**Avis de la Mission régionale d'autorité environnementale
de la région Occitanie sur le projet de révision
de la carte communale
de la commune de Monfort (32)**

n° saisine 2020-8792
avis rendu le 03/12/2020
MRAe n°2020AO69

Figure 79 : Synthèse des enjeux paysagers et écologiques

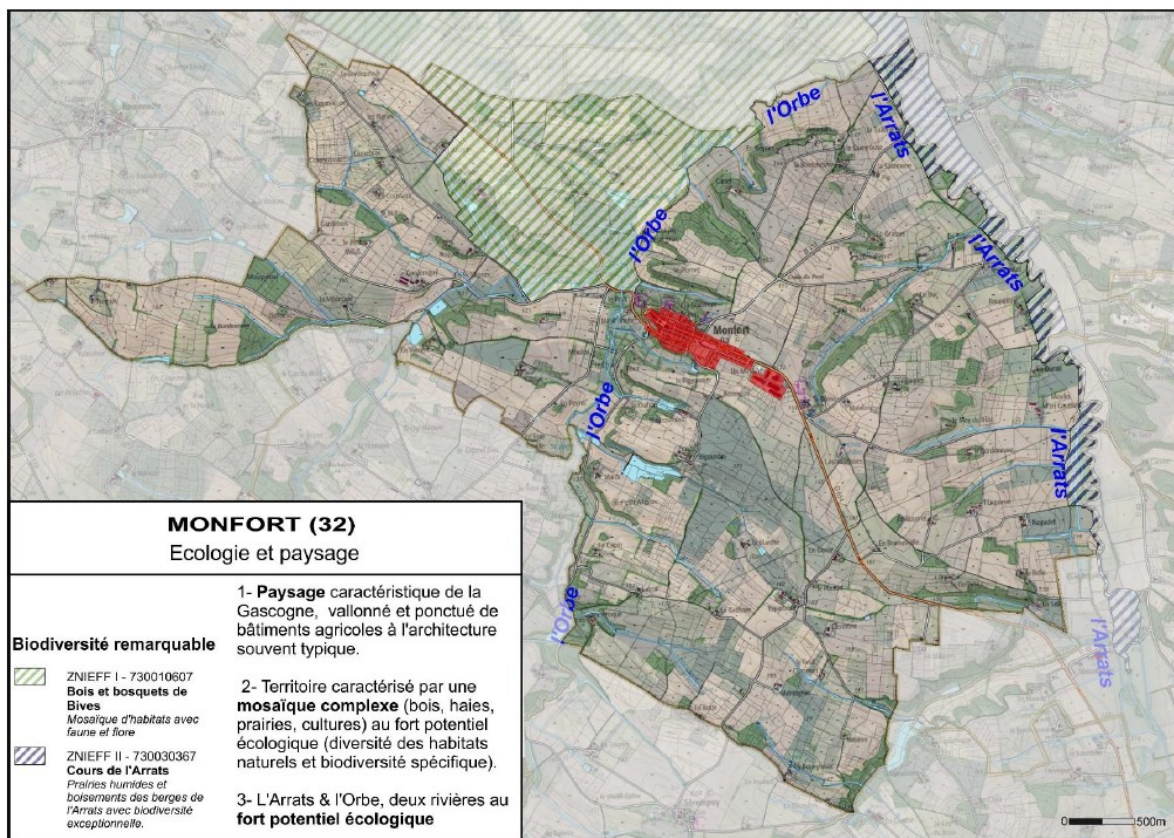
L'absence de cartes de synthèse à une échelle lisible de localisation et de hiérarchisation des enjeux paysagers (ligne de force, structure paysagère, silhouette urbaine, itinéraire piétons quotidiens et touristiques, axe routier fréquenté, entrée de ville à préserver, sites et monuments remarquables...) ne permet pas une bonne appréhension de la thématique. L'évaluation des incidences paysagères doit s'appuyer sur l'analyse de l'état initial paysager pour justifier les choix effectués.

La MRAe relève que, dans ce contexte relativement protégé, le secteur « Pigeonnier », en discontinuité, et le secteur d'activité en entrée de ville à l'est sont particulièrement susceptibles d'incidences fortes. Or aucune analyse des incidences d'un point de vue paysager n'est présentée dans le dossier.

Compte tenu de la richesse patrimoniale du territoire et des paysages relativement préservés, et du risque de dégradations potentielles du fait du développement envisagé, la MRAe recommande de rendre l'état initial paysager plus lisible notamment en procédant à une hiérarchisation et une territorialisation des enjeux paysagers.

Elle insiste sur la nécessité de produire des cartes représentant à la fois les enjeux paysagers hiérarchisés et l'ensemble des zones de développement afin de guider le projet de carte communale et de permettre au public d'apprécier les mesures d'évitement, de réductions envisagées et les incidences résiduelles.

Figure 100 : Secteurs impactés par la révision, réalisation : COMET

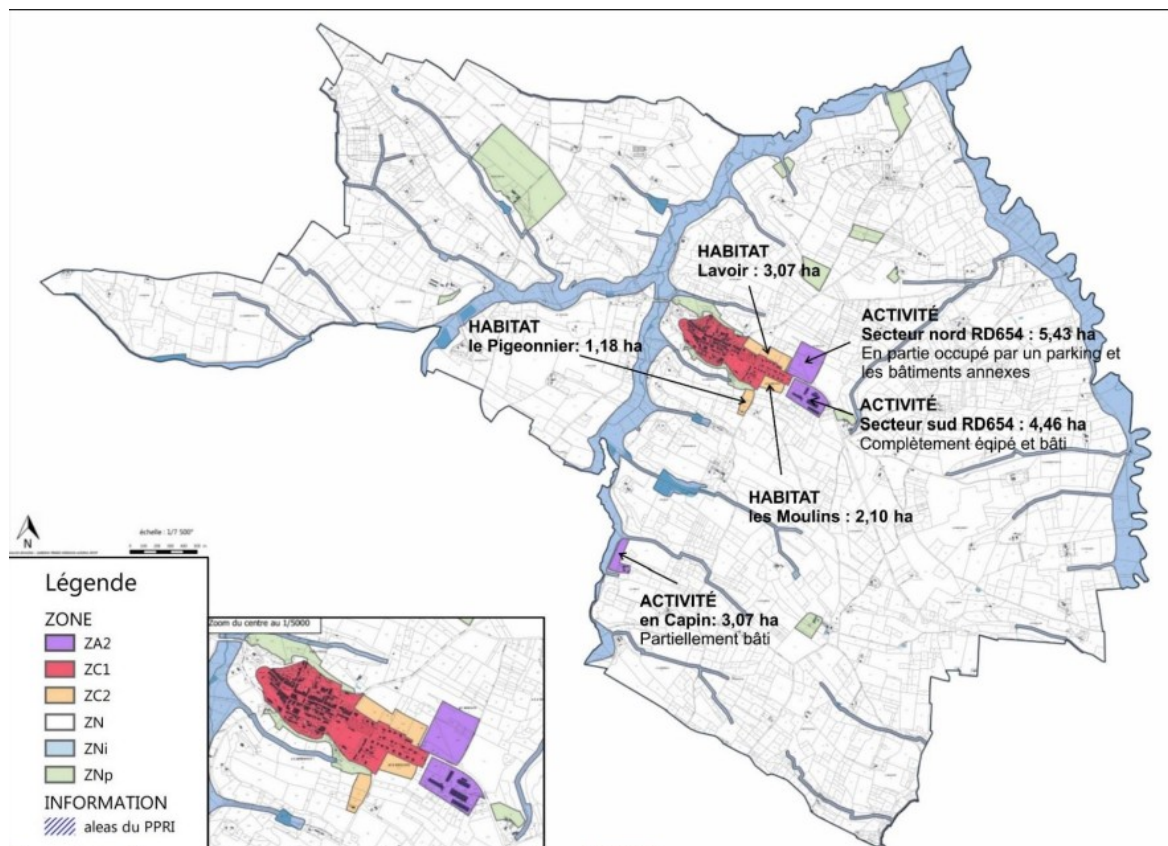
Alors que les différents secteurs d'urbanisation future sont en continuité avec l'urbanisation actuelle, le secteur « Le Pigeonnier » d'une surface de 1,18 ha apparaît en déconnexion, situé en contrebas du bourg, et séparé par un boisement que la commune entend protéger. Aucun argument ne vient appuyer ce choix qui induira notamment des impacts potentiels négatifs en termes de mobilité douce, de sécurité routière, de paysage, etc.

La partie nord, d'une superficie de 5,43 hectares, sera dédiée au développement d'une entreprise de BTP et de la coopérative située de l'autre côté de la route départementale. Si ces volontés de développement sont précisées, les besoins en surface ne sont pas décrits et la surface importante de 5,43 ha non justifiée en l'état.

La zone d'en Capin, au sud de la commune, a vocation à accueillir les bâtiments liés au développement de la société déjà implantée sur le secteur. Or, si la MRAe ne remet pas en cause le besoin d'accueil d'un nouveau bâtiment de 4 000 m², elle estime que la surface ouverte (3,07 ha, dont environ 2 ha vierges de construction) est surdimensionnée.

La MRAe recommande d'analyser plus finement la vacance présente sur la commune et de permettre une meilleure résorption. Elle recommande également de supprimer les « coefficients de rétention » qui ont pour effet d'accroître artificiellement les besoins en extension de l'urbanisation.

Elle recommande de justifier l'ouverture du secteur « le pigeonnier » notamment en lien avec sa position discontinue et les enjeux environnementaux liés, ou à défaut de justification, de le classer en zone inconstructible.

La MRAe recommande de justifier les besoins fonciers à vocation économique en complétant le rapport de présentation sur les projets envisagés et par un bilan précis et chiffré de la dynamique et des perspectives économiques à l'échelle communale et intercommunale.

Elle recommande sur cette base d'adapter les besoins fonciers à ouvrir au bénéfice des zones à vocation d'activité.
